Technical News

SAILOR  **THE GREAT EUROPEAN**

NUMMER 2

FEBRUAR 1994

NMEA INDGANG TIL H2192 SAILOR GMDSS KONSOL

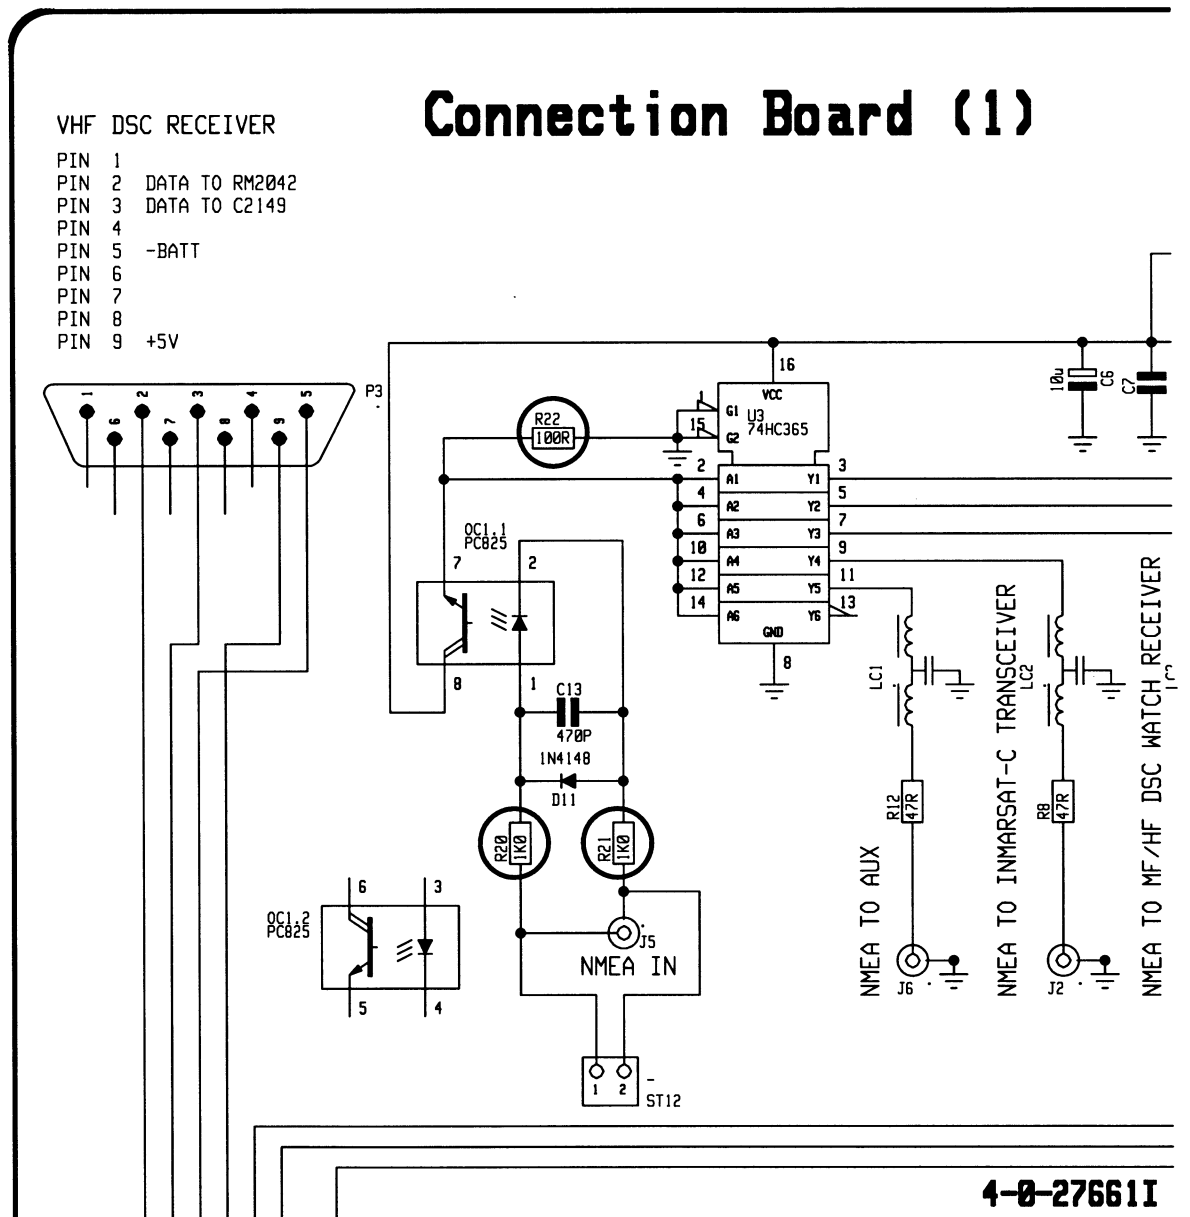
Vi har opdaget, at i konsoller med connection board 1, version 4-0-27661 I, virker opto koplere OC1-1 på NMEA indgangen ikke korrekt, og derfor er NMEA blokeret i disse konsoller.

Pga. dette har vi lavet følgende modifikationer:

- R20 er ændret til 1 k ohm
- R21 er ændret til 1 k ohm
- R22 er ændret til 100 ohm

Se venligst også vedlagte tegning.

Efter denne modifikation vil konsollen acceptere NMEA signaler mellem 2,5 og 15 V som logisk høj og mindre end 1 V som logisk lav.

PCB rev. 27054G

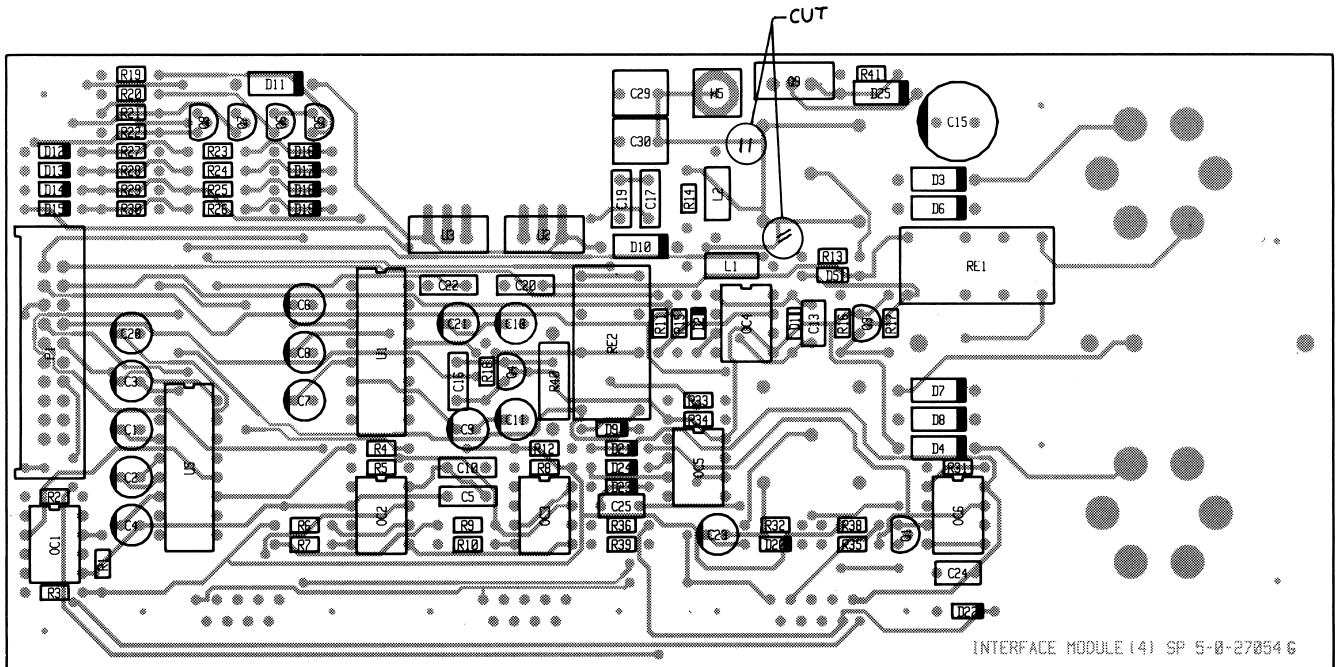
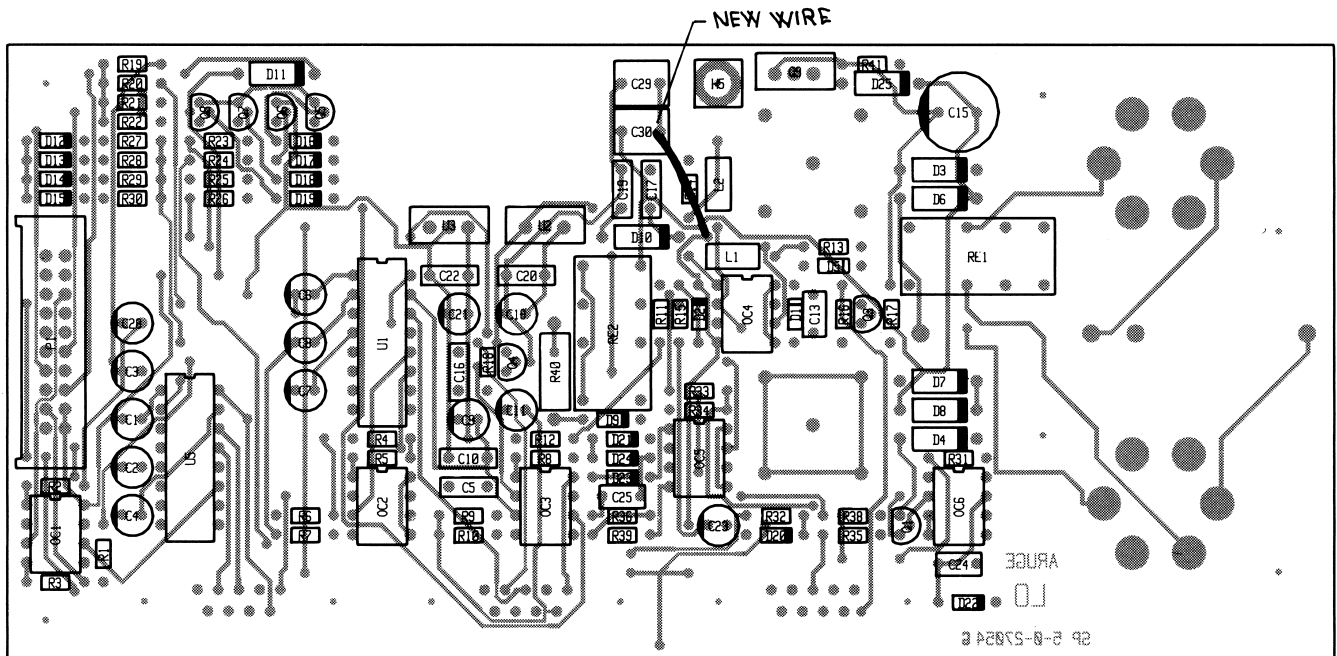
I enkelte installationer med C2149 har vi set problemer med NMEA, når den forbindes til C2149. Grunden til dette kan være, at NMEA indgangen på C2149 ikke er isoleret.

For at isolere NMEA indgangen skal man skære to printbaner og lave en ny forbindelse, se venligst vedlagte tegning.

I alle nye leveringer af C2149 fra S.P. Radio A/S er denne modifikation lavet.
